SVETELNOTECHNICKÝ POSUDOK

č. 1678

NÁZOV STAVBY: Novostavba hromadnej garáže s boxovým státím Petržalka

DÁTUM: august 2016

▪ Obr 5. Situačná schéma s vyznačením doby presnenia dňa 1.marca.

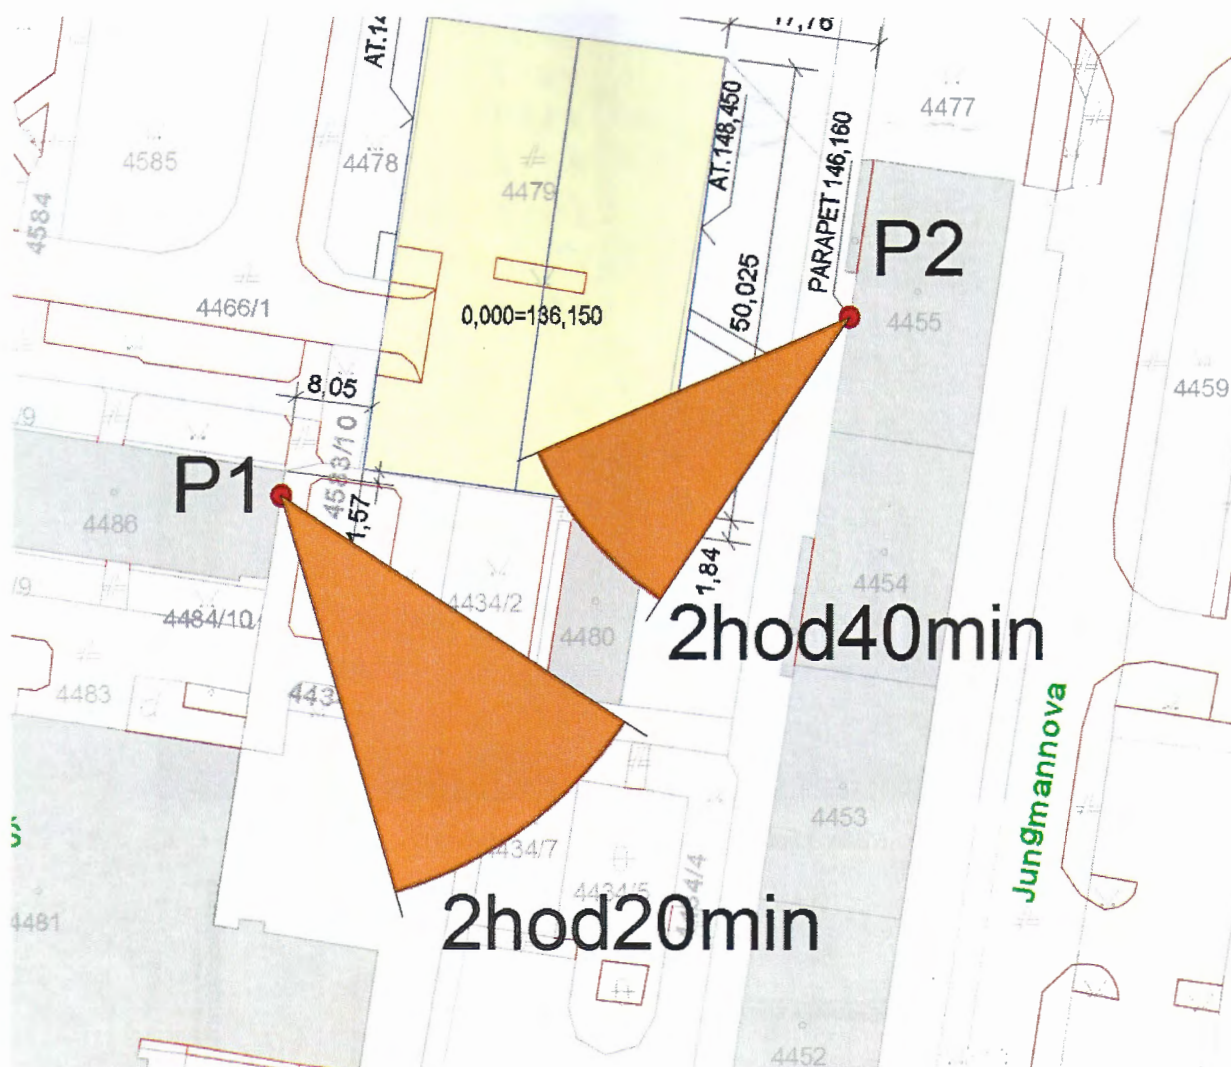
Zo schémy je zrejmé, že k dostatočnej dobe insolácie dôjde pre všetky kontrolné body. Body ktoré majú priaznivejšiu polohu z hľadiska svetlotechniky vyhovujú automaticky. Požiadavka STN 73 4301 na čas presnenia bytu od 1. marca do 13. októbra aspoň 1,5 hodinu denne najmenej tretiny súčtu plôch všetkých jeho obytných miestností je splnená aj po realizácii plánovanej stavby.

Z uvedeného vyplýva, že plánovaná výstavba nie je v rozpore s požiadavkou na účinné presnenie posudzovanej okolitej zástavby v zmysle vyššie uvedených kritérií STN 73 4301.

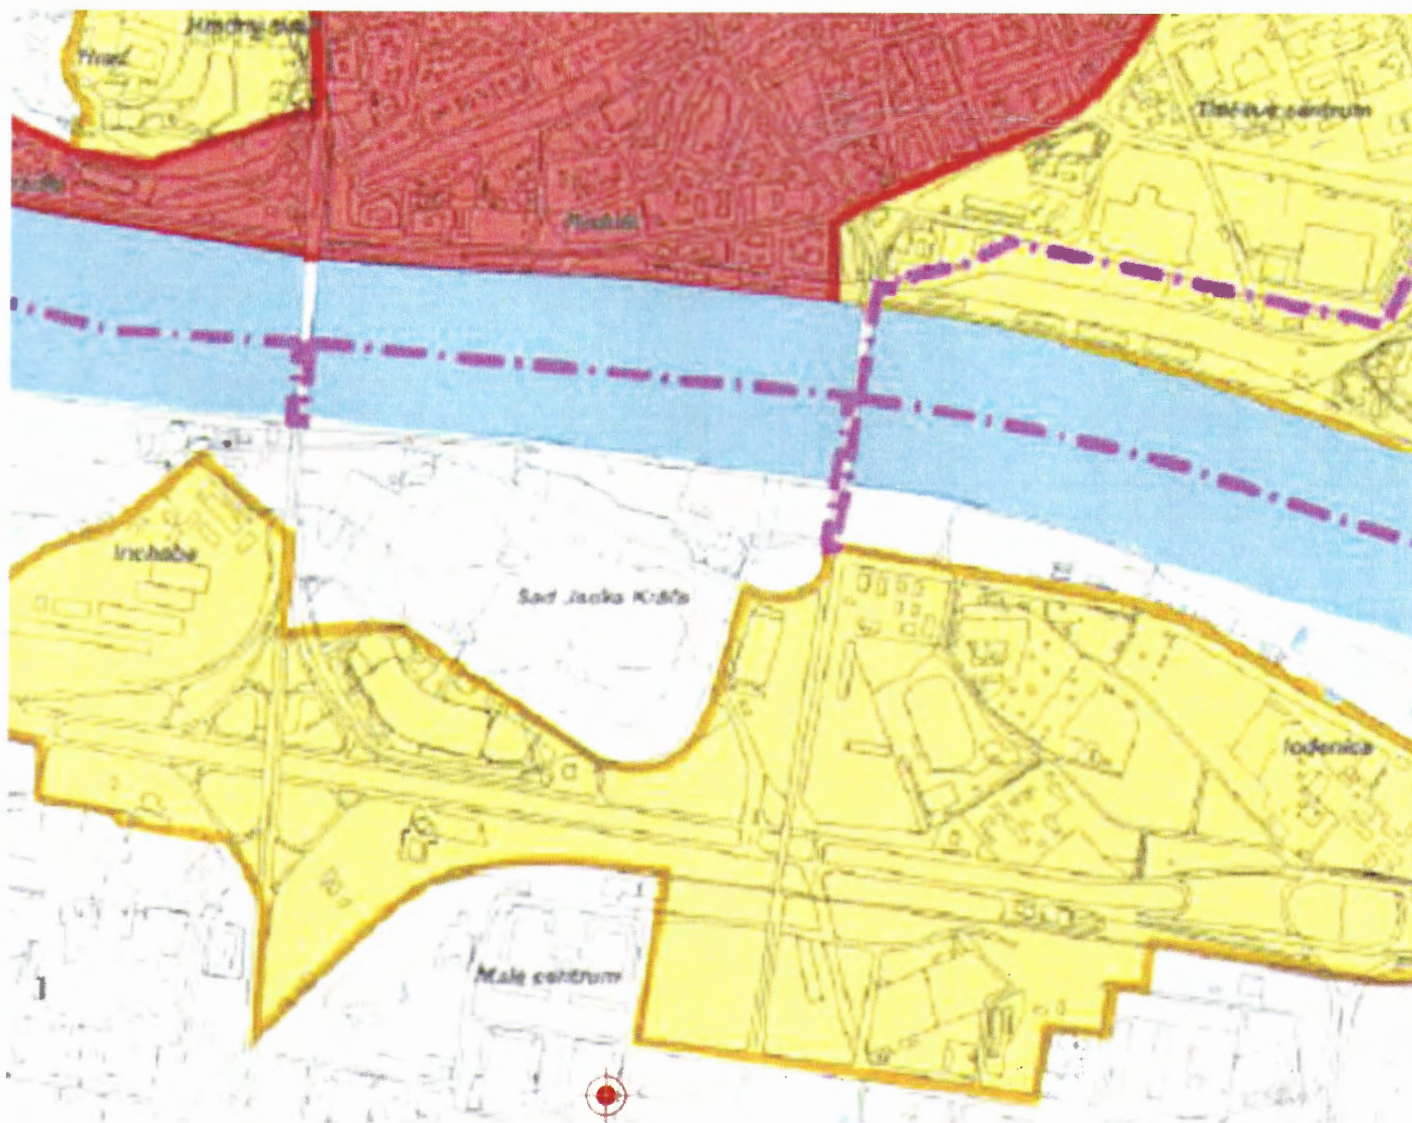
- Diagram zatienenia na určenie ekvivalentného uhla tienenia dokumentuje zatienenie budúcou a existujúcou zástavbou. Ekvivalentný uhol tienenia kontrolného bodu bude 41° teda viac oproti maximálnemu možnému ekvivalentnému uhlu tienenia ktorý je pre danú lokalitu 30° .

Z uvedeného vyplýva, že plánovaná stavba je v rozpore s požiadavkami STN 73 0580-1 Zmena 2 na denné osvetlenie vnútorných priestorov s dlhodobým pobytom ľudí v okolitých budovách. Budú nutné úpravy vonkajšej geometrie navrhovanej stavby.

8 Navrhované úpravy

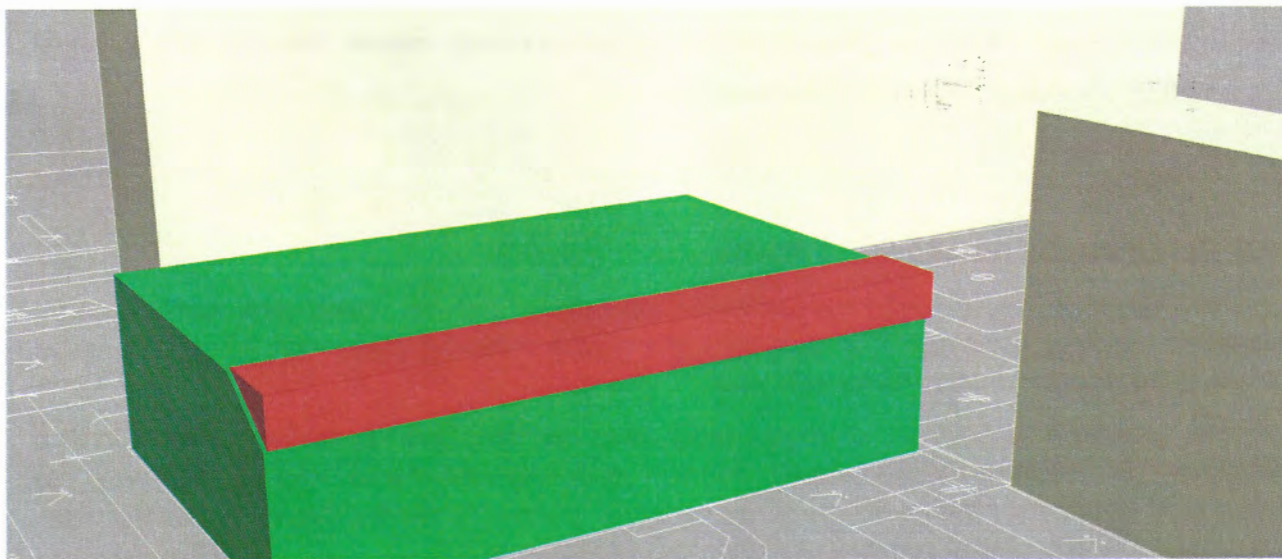
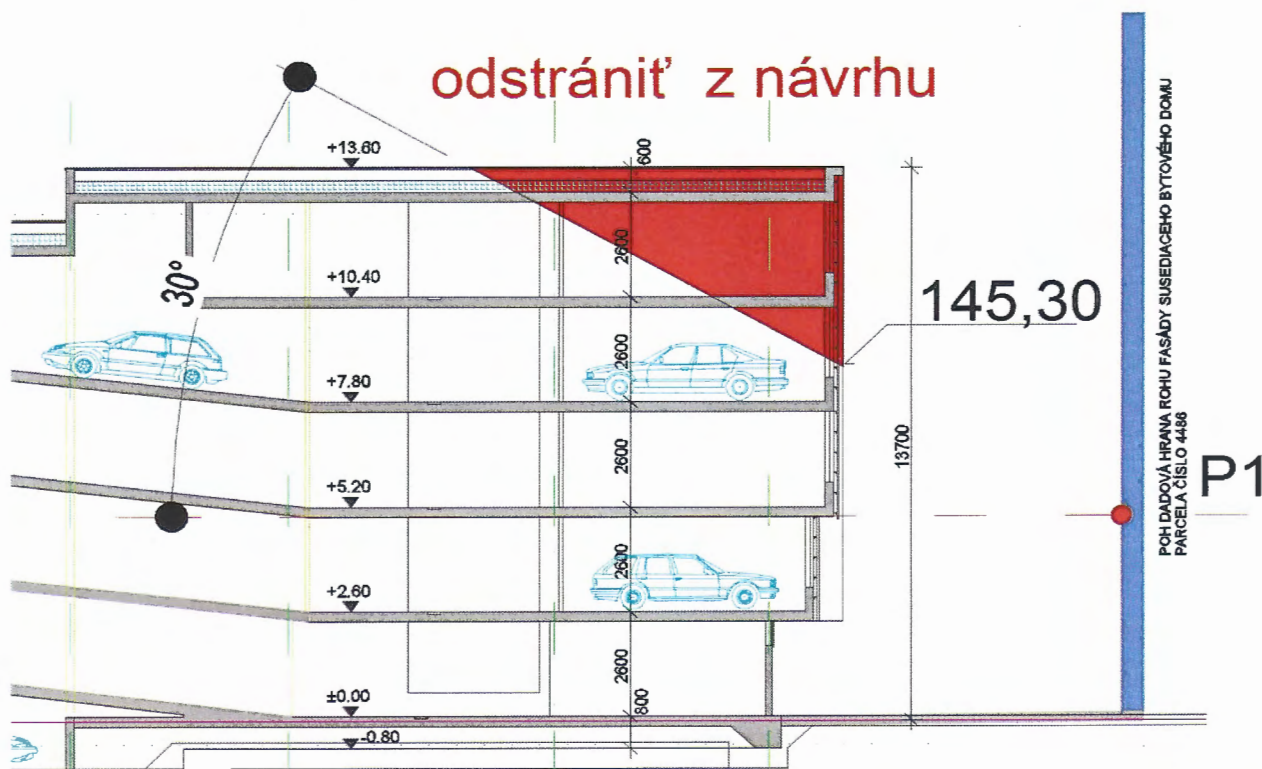
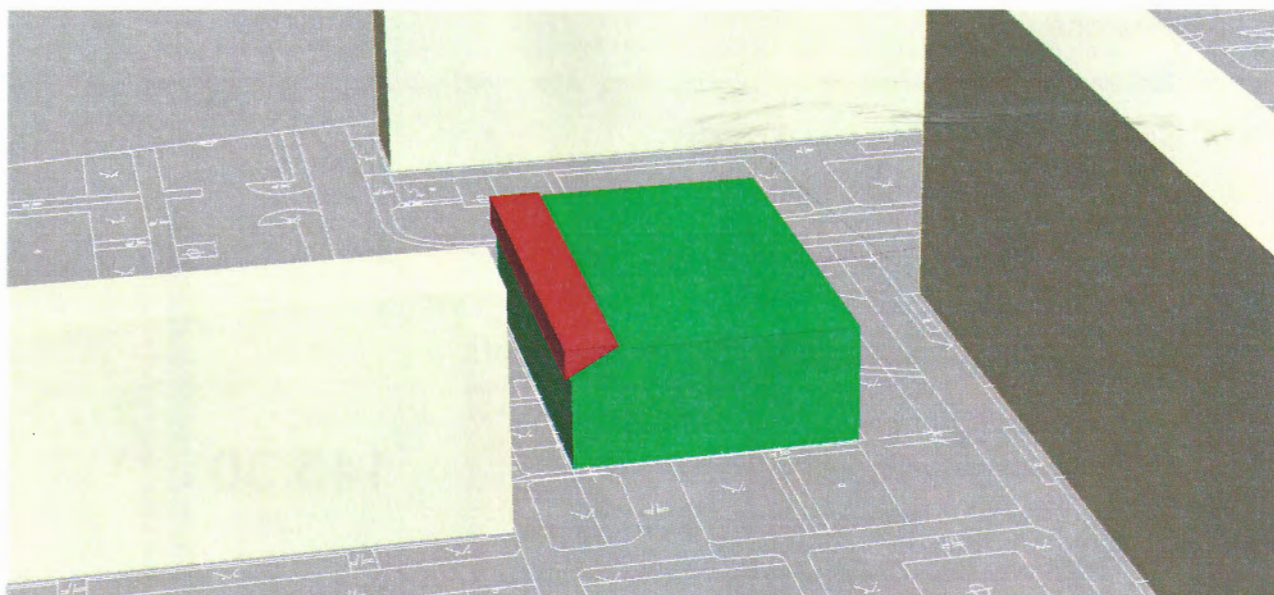
Vzhľadom na prekročenie max. povoleného ekv. uhla tienenia obytnej miestnosti je potrebná úprava v zmysle schémy uvedenej nižšie.

- Rez navrhovanej stavby po zapracovanej úprave.

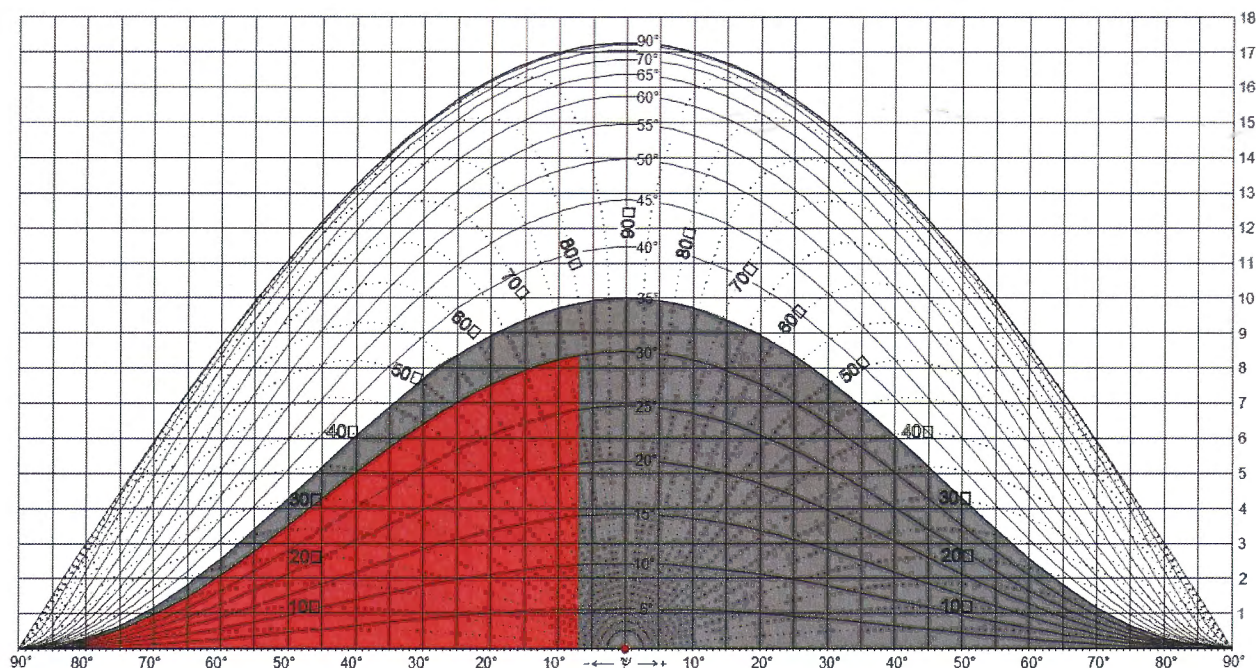
Na základe svetlotechnického posúdenia boli spracované úpravy projektu ktoré redukovali výšku časti strechy a celkový objem navrhovanej stavby vid' schéma nižšie – takto upravená hmota navrhovanej stavby nebude prekračovať max. povolený ekv. Uhol tienenia.

- Z diagramu zatienenia je zrejmé, že existujúca zástavba prekračuje maximálny povolený ekv. Uhol tienenia. V prípadoch, keď existujúca zástavba prekračuje maximálny ekvivalentný uhol tienenia v príslušnej, pre tento účel vymedzenej zóne obce (napr. v súvislej uličnej zástavbe sa nachádzajú vedľa prieluky alebo nízkej budovy vysoké objekty), možno dostávať pozemok najviac na úroveň uhla tienenia, ktorého veľkosť sa rovná hodnote prístupného ekvivalentného uhla tienenia v danej zóne. Navrhovaná stavba je celá v zákryte jestvujúcej zástavby a neprekračuje povolený tieniaci uhol 30° ktorý je zhodný s max. ekv. Uhlom tienenia ktorý je pre danú zónu 30°.
